改善箇所説明図

基準不適合発生箇所

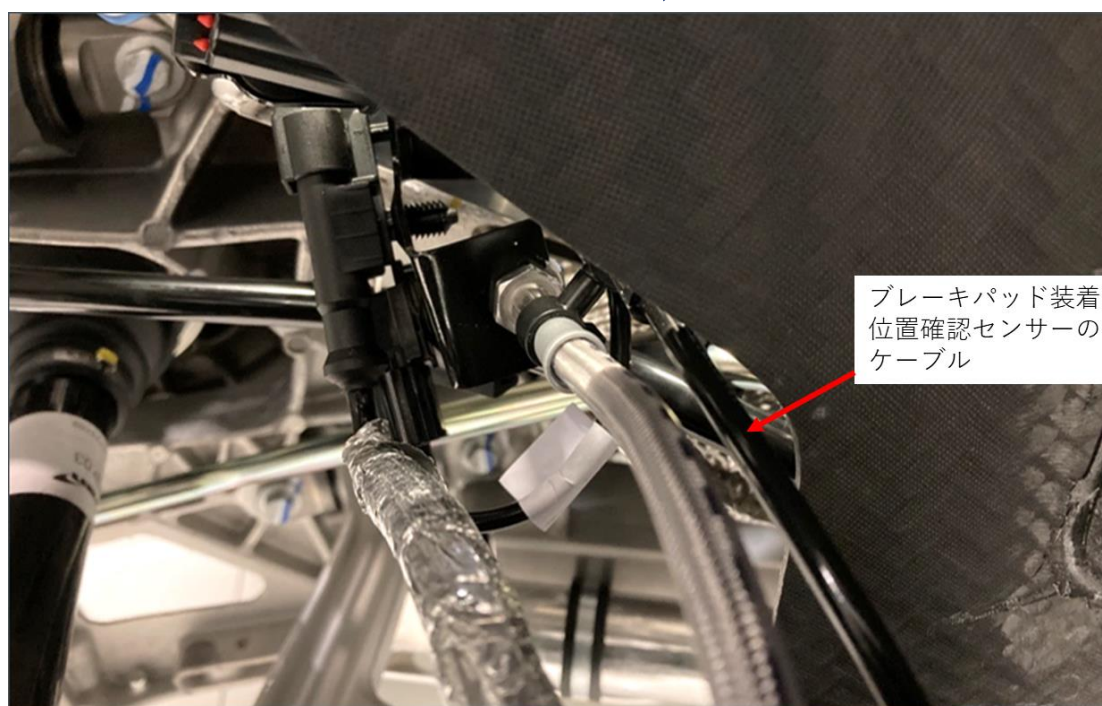
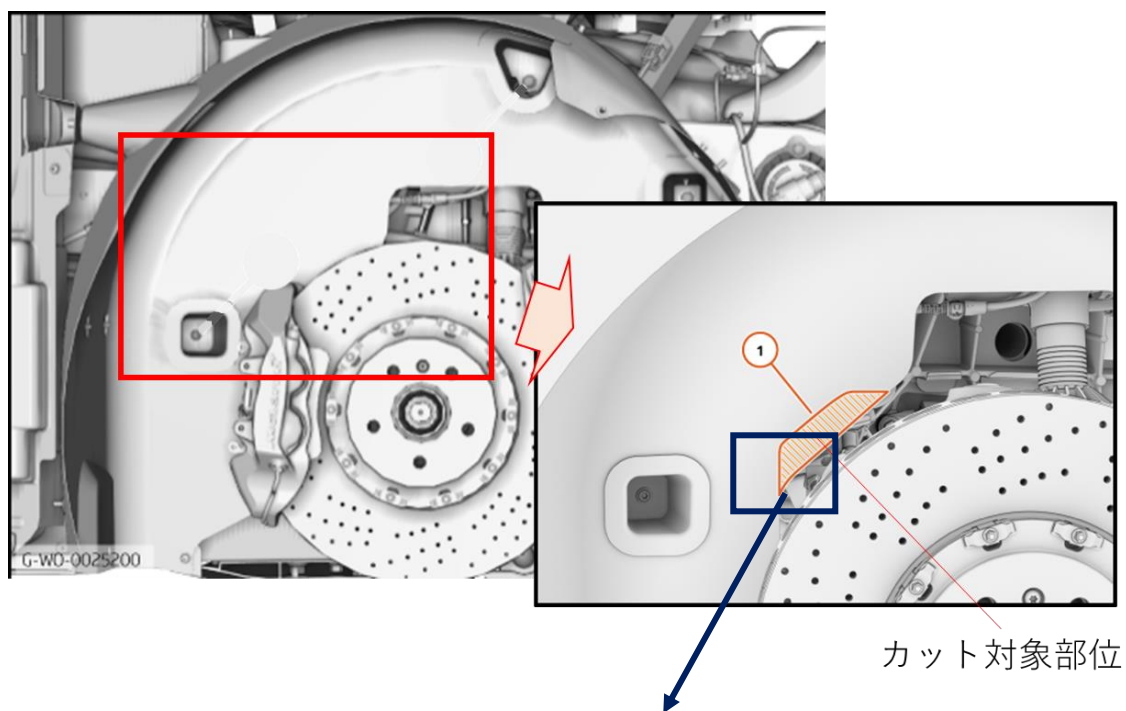
下段の写真はリアホイールアーチライナーをカットする前の位置関係を示している。

設計時のレイアウト検証が不十分なため、リアホイールアーチライナー（ホイールハウスカバー）の一部が、振動によりリアブレーキパッド装着位置センサーのケーブルと接触する恐れがあり、最悪の場合ケーブルが損傷しブレーキワーニングランプを点灯させる可能性がある。

全車両、接触する可能性があるリアホイールアーチライナー部分をカットする。また、ケーブルを点検し損傷している場合には交換する。
